COMUNE DI MEDIGLIA

Delibera N. 16 del 01/03/2011

Oggetto: **Approvazione Piano Cimiteriale ai sensi dell'art. 6 R.R. 6/2004 e indagini geologiche aree cimiteriali**

oggetto: parere Tecnico – Piano Cimiteriale di Mediglia
prot. comunale n. 1.808 del 10.02.2010

Allegato 1

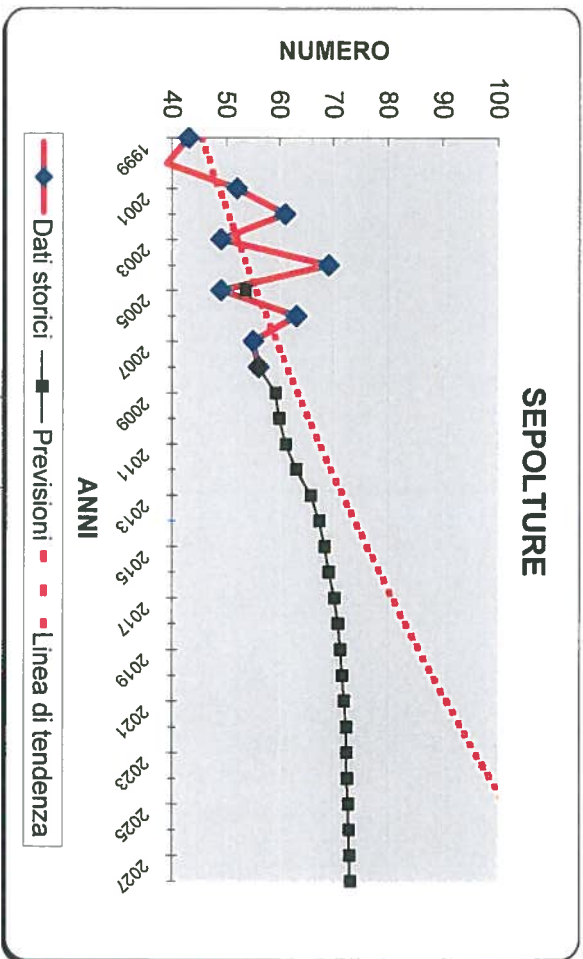
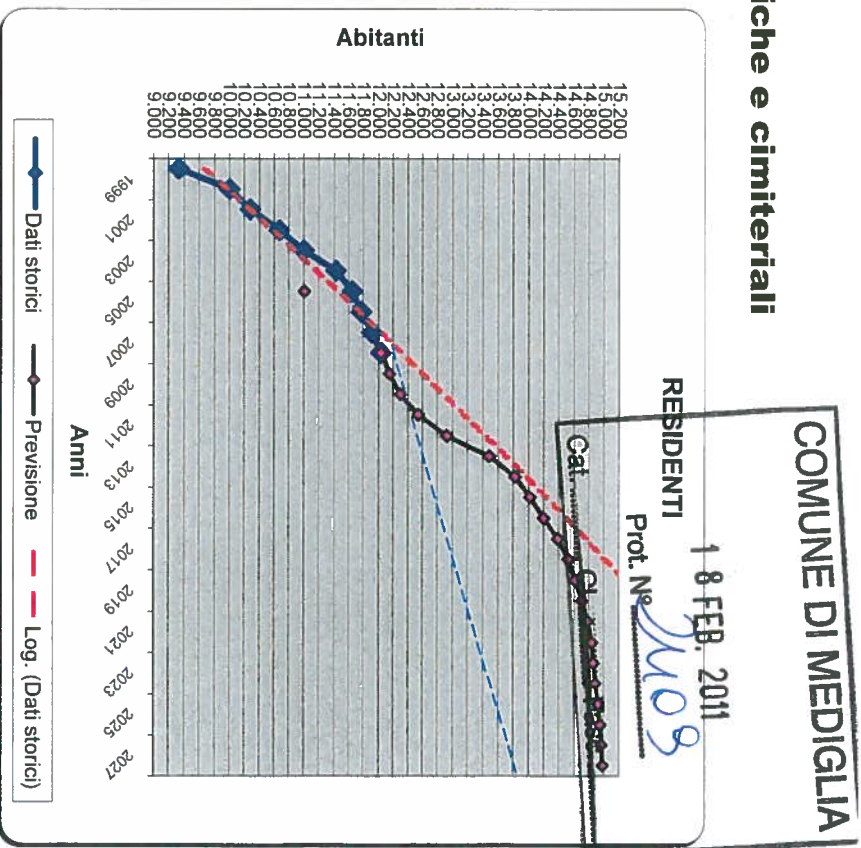
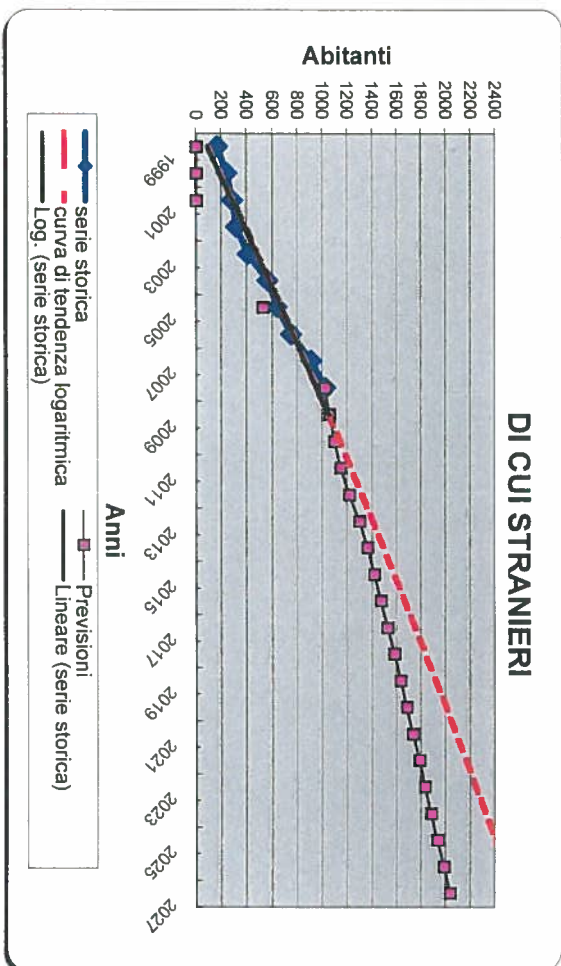
Nel merito si rammenta che, come evidenziato nel contributo di ARPA all'ultima conferenza di VAS del PGT di Mediglia svoltasi lo scorso 19 ottobre 2010, non è stato valutato l'incremento demografico legato alle previsioni piano, in particolare la tabella riportata nelle ultime pagine della relazione del Documento di Piano non considera l'area di trasformazione del centro, ATP2.

Si ritiene pertanto necessaria una verifica delle stime demografiche utilizzate ai fini delle valutazioni elaborate per il Piano Cimiteriale.

Dalle uniche previsioni di PGT sulla popolazione comunicateci, ovvero 13.825 abitanti nel 2014, la necessità di sepolture risulta complessivamente di 1.305 sepolture, contro un dimensionamento di Piano Cimiteriale di 1.394, risultanti dalle previsioni fatte nel momento della stesura del Piano Cimiteriale, quando il PGT non era ancora stato approvato. Il calcolo delle sepolture nell'ipotesi di aumento demografico previsto dal PGT si possono vedere nella tabella allegata: la curva di sviluppo utilizzata tiene conto del punto fisso dettato dal PGT. Si tiene conto anche dell'incremento determinato dall'attuazione dell'ambito denominato ATP2, che comporta uno sviluppo di 90.000 mc, corrispondenti a 660 abitanti teorici, e che si prevede venga completato nell'arco di 10 anni, ovvero con un aumento di popolazione di 660 abitanti in piu' rispetto al trend attuale nel 2021. Trattandosi non di invecchiamento della popolazione residente, ma di nuovi insediamenti generalmente di giovani coppie, il loro apporto alla mortalità nei prossimi 20 anni sarà modestissimo¹: per fortuna questi hanno la sana abitudine di non morire prima dell'estinzione del mutuo ventennale per l'acquisto della prima casa.

Pertanto, essendo le previsioni di Piano cimiteriale più cautelative rispetto alle previsioni di PGT, queste vengono automaticamente rispettate.

¹ Si stima che l'apporto di mortalità di una popolazione insediativa nuova che consideriamo compresa tra 20 e 49 anni o anche tra 30 e 59 anni, sia al massimo di 3 o 4 morti all'anno su un potenziale massimo insediativo di 660/700 ab. (pari a indice di mortalità, per queste fasce di popolazione, compresa tra lo 0,51% e lo 0,62%; tali dati sono stati desunti dallo studio pubblicato dai ricercatori Dott.ssa V. Bartoli e Dott. L. Bartoli, (rispettivamente Università di Cassino e La Sapienza di Roma), poi raccolti anche nell'articolo "La recente evoluzione della mortalità 'per settore economico in Italia': tale studio fornisce indicazione di tassi di mortalità per fasce giovani/adulte di età (20/69 anni) in particolare anche della Regione Lombardia.

Dal 1999 al 2008 si ha una media di 53,6 seppellimenti all'anno, su una media di 11.007 residenti, con un indice di seppellimento di: $53,6 / 11.007 = 4,9$ sepolti/anno ogni 1000 abitanti
